Abwägungstabelle	Institution	Zusatz	Keine Bedenken	Hinweise/ Bedenken
1	Bezirksregierung Arnsberg	Abt. 6 Bergbau und Energie in NRW		20.01.2025
2	Bezirksregierung Düsseldorf (Über 32)			03.11.2021
3	Bezirksregierung Köln	Dez. 54/ Wasserwirtschaft einschl. anlagenbezogener Umweltschutz		20.02.2025
4	Bundesamt für Infrastruktur, Umweltschutz und Dienstleistungen der Bundeswehr (BAIUSBw)	Referat Infra I 3		18.12.2024
	Bundesnetzagentur		13.01.2025	
	Entwicklungsgesellschaft Indeland GmbH			
5	Erftverband			24.01.2025
6	Geologischer Dienst NRW	Landesbetrieb		18.12.2024
7	Landesbetrieb Straßenbau NRW	Regionalniederlassung Vile-Eifel, Abteilung 4 / Betrieb & Verkehr		29.01.2025
8	LVR	Amt für Bodendenkmalpflege im Rheinland		10.02.2025
9	StädteRegion Aachen	A 70 - Umweltamt S64 - Mobilität und Klimaschutz		30.01.2025
	Natur/ Ökologie/ Landwirtschaft			
	Landesbüro der Naturschutzverbände NRW			
	Organisationen

## **Aufstellung des Entwurfes des Bebauungsplanes Nr. 308 "Alter Schlachthof/ Drieschplatz" in Eschweiler**

Hier: Frühzeitige Beteiligung der Behörden und sonstigen Träger öffentlicher Belange gemäß § 4 Abs. 1 Baugesetzbuch (BauGB)

Bezirksregierung Düsseldorf	Aktenzeichen :	22.5-3-5354012-316/21
	Maßstab :	1:2.000
	Datum :	03.11.2021

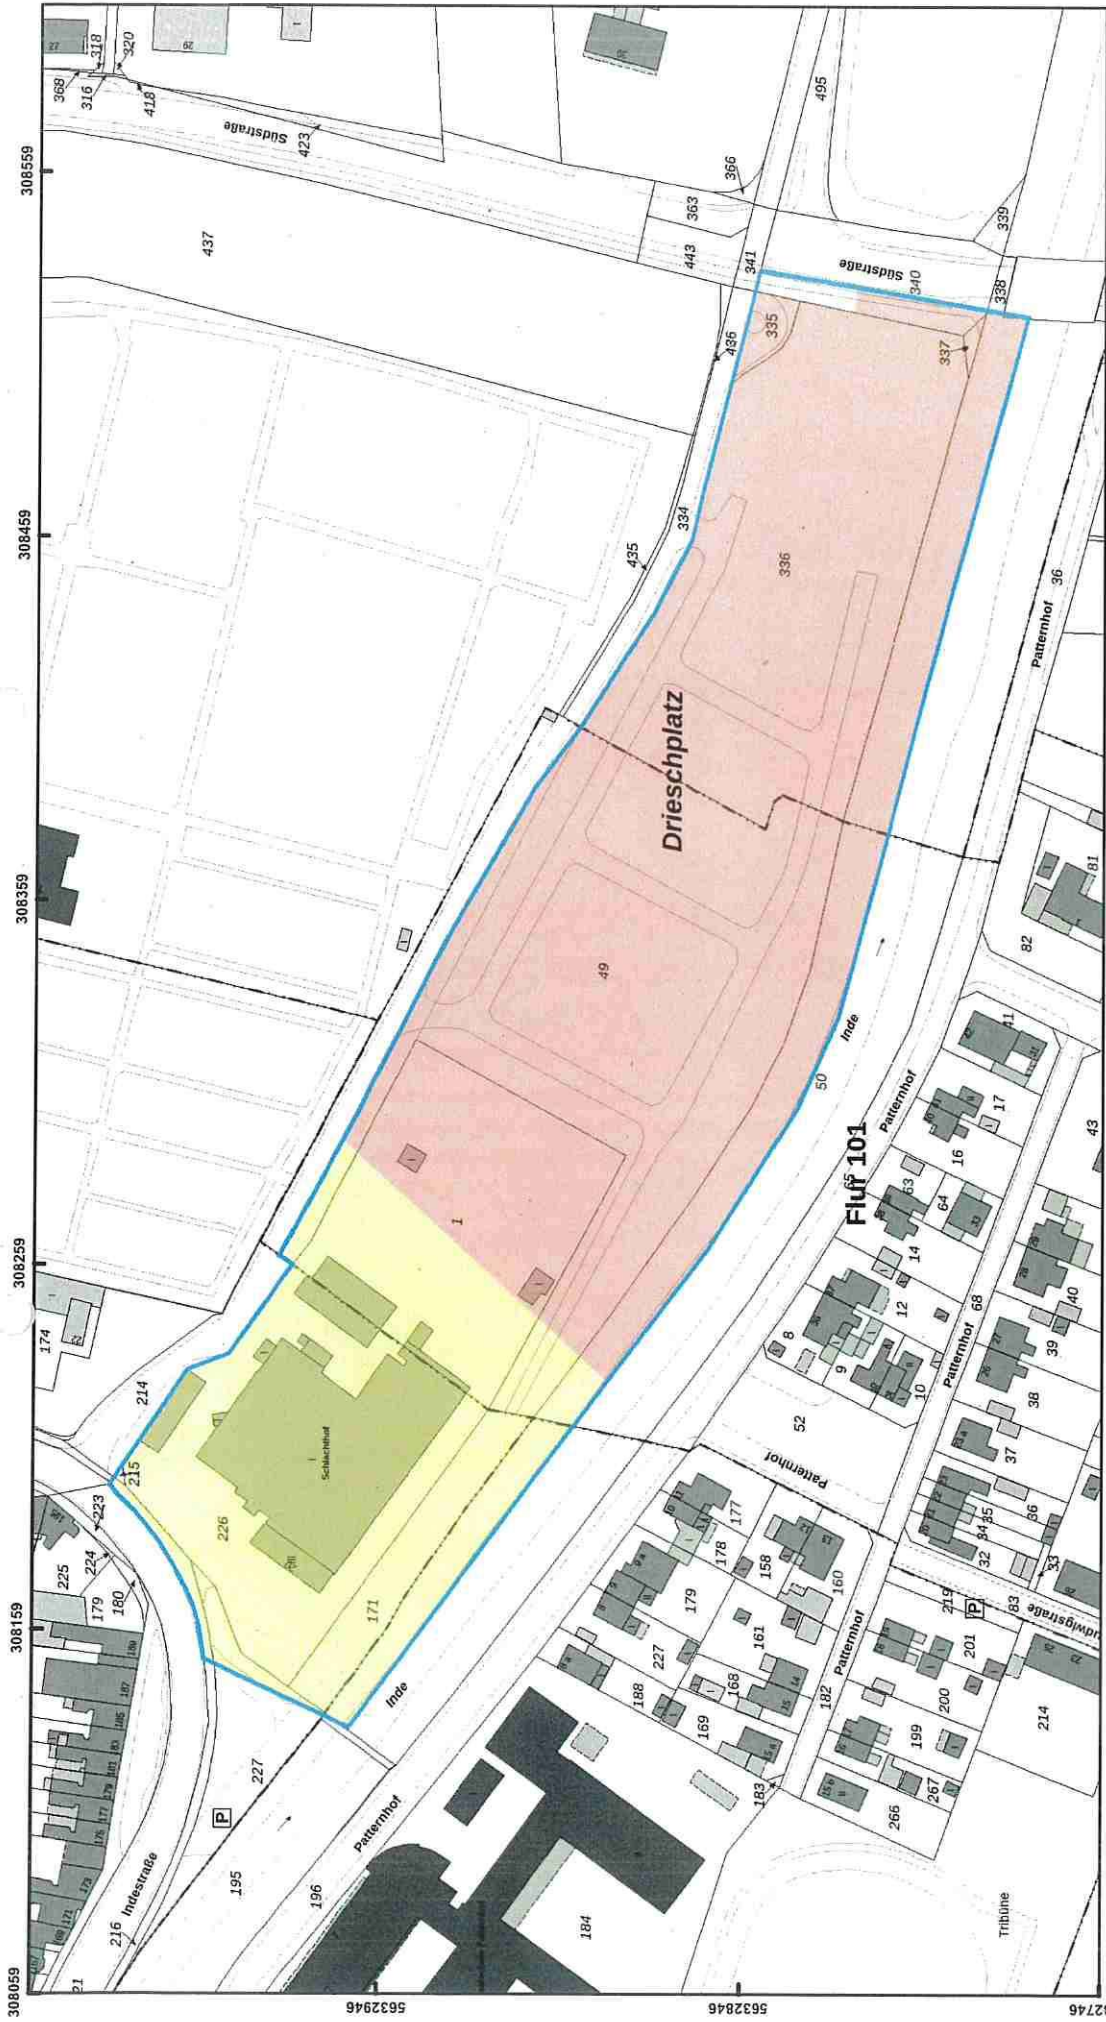
Luftbilder aus den Jahren 1939 - 1945 und andere historische Unterlagen liefern Hinweise auf vermehrte Bodenkampfhandlungen. **Ich empfehle eine Überprüfung der zu überbauenden Fläche auf Kampfmittel im ausgewiesenen Bereich der beigefügten Karte.** Die Beauftragung der Überprüfung erfolgt über das Formular Antrag auf Kampfmitteluntersuchung.

Sofern es nach 1945 Aufschüttungen gegeben hat, sind diese bis auf das Geländeniveau von 1945 abzuschieben.

Erfolgen Erdarbeiten mit erheblichen mechanischen Belastungen wie Rammarbeiten, Pfahlgründungen, Verbauarbeiten etc. empfehle ich eine Sicherheitsdetektion. Beachten Sie in diesem Fall auf unserer Internetseite das Merkblatt für Baugrundeingriffe.
